Belluno 28.11.2015

E.prot DVA – 2015 – 0030124 del 01/12/2015

Oggetto: Osservazioni al progetto di Terna denominato “Razionalizzazione e sviluppo della Rete di Trasmissione Nazionale (RTN) nella Media Valle del Piave”

Interferenza con siti seriali n 3 e 4 del sito UNESCO delle Dolomiti e tracciato elettrodotto

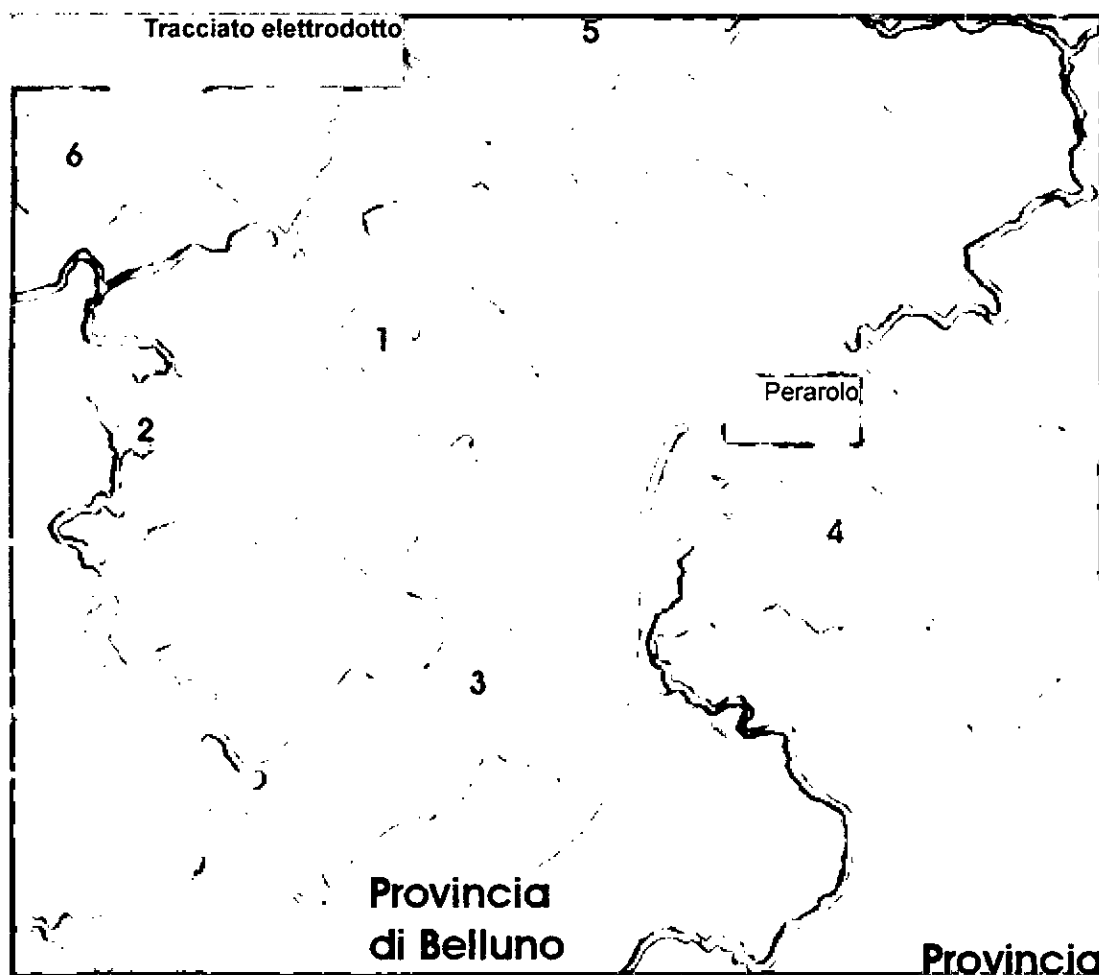
Tanto premesso si evidenzia che l'area oggetto di valutazione UNESCO interessata dall'elettrodotto progettato da Terna comprende i paesaggi ampi caratterizzati dal sito seriale n° 3 “Pale di San Martino –San Lucano – Dolomiti Bellunesi –Vette Feltrine” e n° 4 “Dolomiti Friulane e d'Oltre Piave”, come rappresentato nella successiva immagine.

Cono ottico n. 1 – Località Andreane, comune di Belluno

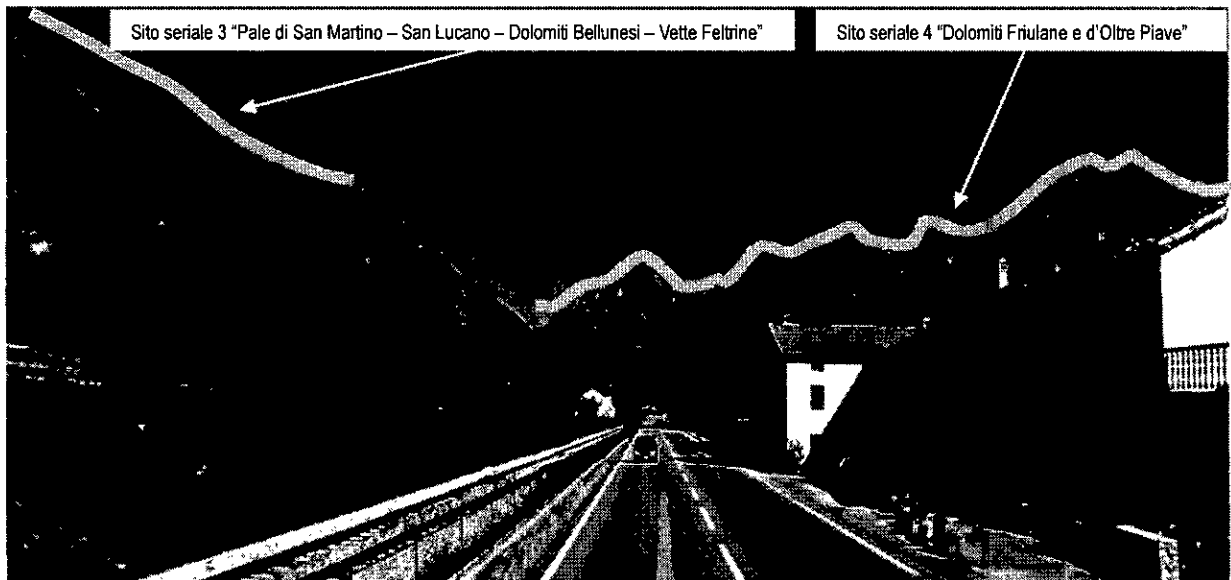
Il Progetto di Terna si pone in piena contraddizione con le indicazioni UNESCO così come osservabile dalla simulazione fotografica di seguito proposta in cui i tralicci vanno ad incidere sul godimento dei siti Patrimonio dell’Umanità.
